Паспорт доступности

объекта социальной инфраструктуры (ОСИ)

1.1. Наименование (вид) объекта: **Бюджетное учреждение профессионального образования Ханты-Мансийского автономного округа-Югры «Нижневартовский медицинский колледж»;**

Акт обследования
объекта социальной инфраструктуры к паспорту доступности ОСИ

Фото 9

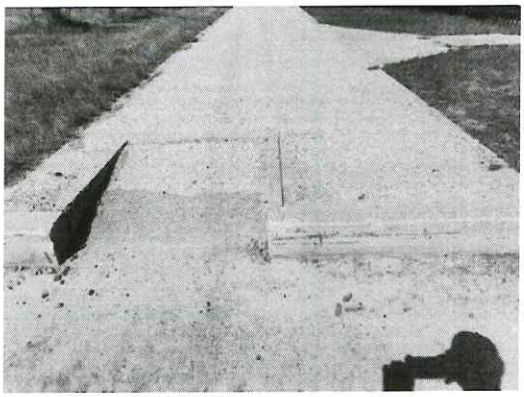
1.5	Автостоянка и парковка	Нет	---	---	---	---	---	---
	Общие требования к зоне	Нет	---	7,8,9,10	Отсутствует визуальная, контрастная маркировка; высота перепада выше придельной нормы, согласно СП 59.13330.2020; Бетонное покрытие, расположенное на путях следования, требует ремонта	К, О, С	Нанести визуальную, контрастную маркировку; привести в норму, согласно требований СП 59.13330.2020 высоты перепадов тротуаров и иных путей движения к объекту; Бетонное покрытие, расположенное на путях следования привести в соответствие требованиям ГОСТ 33150-2014 Дороги автомобильные общего пользования. Проектировани е пешеходных и велосипедных дорожек. Общие	Определить круг собственников территорий, на которых расположены пути движения от ближайшей ООТ. Сообщить, собственникам территорий на путях движения от ООТ к объекту, о необходимости незамедлительно привести подконтрольные им участки, в соответствии с требованиями СП и ГОСТ, в связи с оказанием на объекте услуг для людей с инвалидностью и МГН, так как при следовании к объекту для получения услуги возникает риск причинения вреда здоровью людей с инвалидностью и МГН.

Фото 13

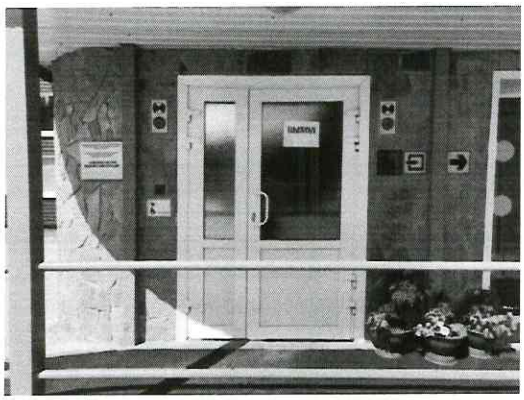
2.2	Пандус (наружный)	Нет	---	12	Пандус выполнен с нарушением действующих требований СП 59.13330.2020; Уклон пандуса превышает допустимые значения; На поверхности пандуса отсутствует противоскользящие покрытие; Перильное ограждение пандуса выполнено с нарушением ГОСТ Р 51216-	К,О	В рамках исполнения принципа «разумного приспособления» обеспечить ремонт перильного ограждения пандуса в соответствии с требованиями ГОСТ Р 51216-2017, СП 59.13330.2020; Обеспечить наличие противоскользящего покрытия на поверхности пандуса, кнопки системы вызова	- Ремонт ограждения пандуса, с монтажом непрерывных, двухуровневых перил (первый уровень 0,9 м., второй уровень 0,7 м.), по обеим сторонам пандуса. Устанавливаемые поручни должны обладать непрерывным, нетравмирующих завершением, с удлинением в приделах 0,3 м., относительно марша пандуса (СП. 59.13330.2020. п. 6.2.11., ГОСТ Р 51261-2017). Перила

Фото 15

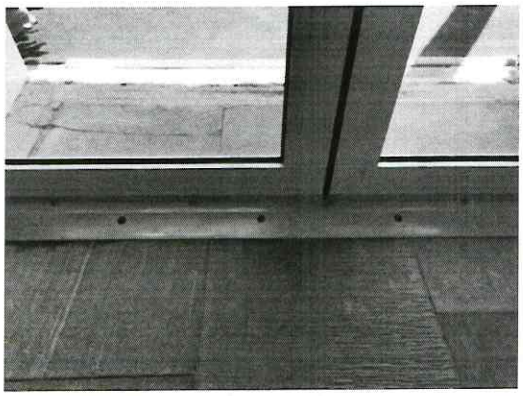
дополнительно к эвакуационным. На путях эвакуации раздвижные двери применяются при условии соблюдения противопожарных требований.
2.5	Тамбур	Есть	---	14,15, 16	Грязезащитное покрытие, расположенное в тамбуре, имеет не закрепленные грани, что не соответствует п.6.2.7 СП 59.13330.2020 Высота порога превышает допустимые значение 0,014м, что не соответствует п. 6.1.5 СП 59.13330.2020;	К	Привести в соответствие с пп .6.1.5, 6.2.7 СП 59.13330.2020 г.;	Грязезащитное покрытие, расположенное на путях движения должно быть плотно закреплены, особенно на стыках полотен и по границе разнородных покрытий, в рамках исполнения п.6.2.7 СП 59.13330.2020; Обеспечить высоту порога, с сохранением притвора дверного полотна, в рамках требований п. 6.1.5 СП 59.13330.2020 (как компенсирующее мероприятие допустимо использование перекатного порогового пандуса) .
	Общие требования к	Есть	---	---	Не допустимо	---	Привести в	В доступных входах в

Фото 30

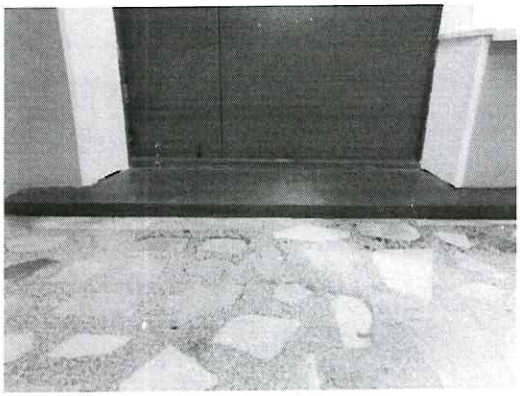
дверь-ручка.), не соответствует п. 6.4.1. СП 59.13330.2020 Высота порога превышает допустимые значение 0,014м, что не соответствует п. 6.1.5 СП 59.13330.2020		услуг людям с инвалидностью и МГН;	59.13330.2020; - Обеспечить контрастную маркировку дверного проема, либо лентой, либо методом окрашивания не менее 50 мм шириной по периметру проема, в рамках исполнения, дополнительно нанести контрастную маркировку ручек двери, в рамках исполнения п. 6.4.1. СП 59.13330.2020

Фото 54

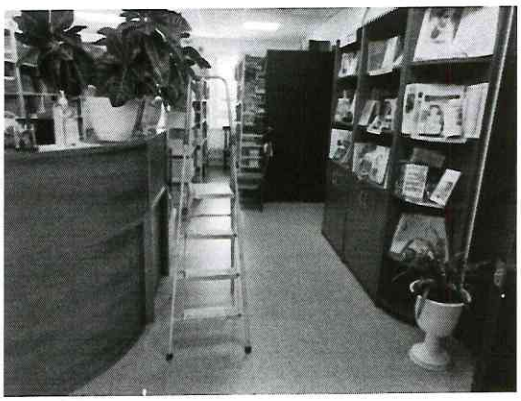
5.1	Туалетная комната	Есть	---	51,52, 53,54, 55,56, 57,58, 59	В туалете отсутствует комплекс мер для обеспечения доступности в рамках исполнения требований СП 59.13330.2020, а именно: наличие общей уборной (туалета) для посетителей всех нозологий. В случае организации туалета для	К, О, С, Г, У	Привести в соответствие с действующими нормами, регламентирующим и данное требование (СП 59.13330.2020); обеспечить наличие дополнительного, вспомогательного оборудования, необходимого для самостоятельного использования кабины уборной людьми с различными нозологиями	- В рамках обеспечения доступности услуг, сегрегированных на 1-м этаже, обеспечить наличие стационарных, откидных опорных поручней для организации туалетной комнаты общего пользования для нужд людей с инвалидностью категорий: К, О, С (поручни размещаются по обеим сторонам унитаза. Уточнение:

Фото 66

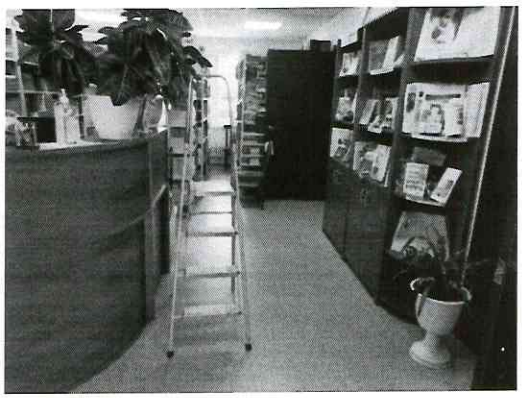
норм СП 59.13330.2020		действующими нормами, регламентирующим и данное требование (СП 59.13330.2020);	устройств для безбарьерного общения с людьми с инвалидностью категории «Г»;
6.3	Тактильные средства	Есть	---	65,66	Нарушение действующих норм СП 59.13330.2020	С	Привести в соответствие с действующими нормами, регламентирующим и данное требование (СП 59.13330.2020);	Обеспечить наличие в составе системы навигации на объекте (тактильные мнемосхемы; информационно - тактильные таблички и т.д.)
	Общие требования к зоне	Нет	---	---	---	---	---	---
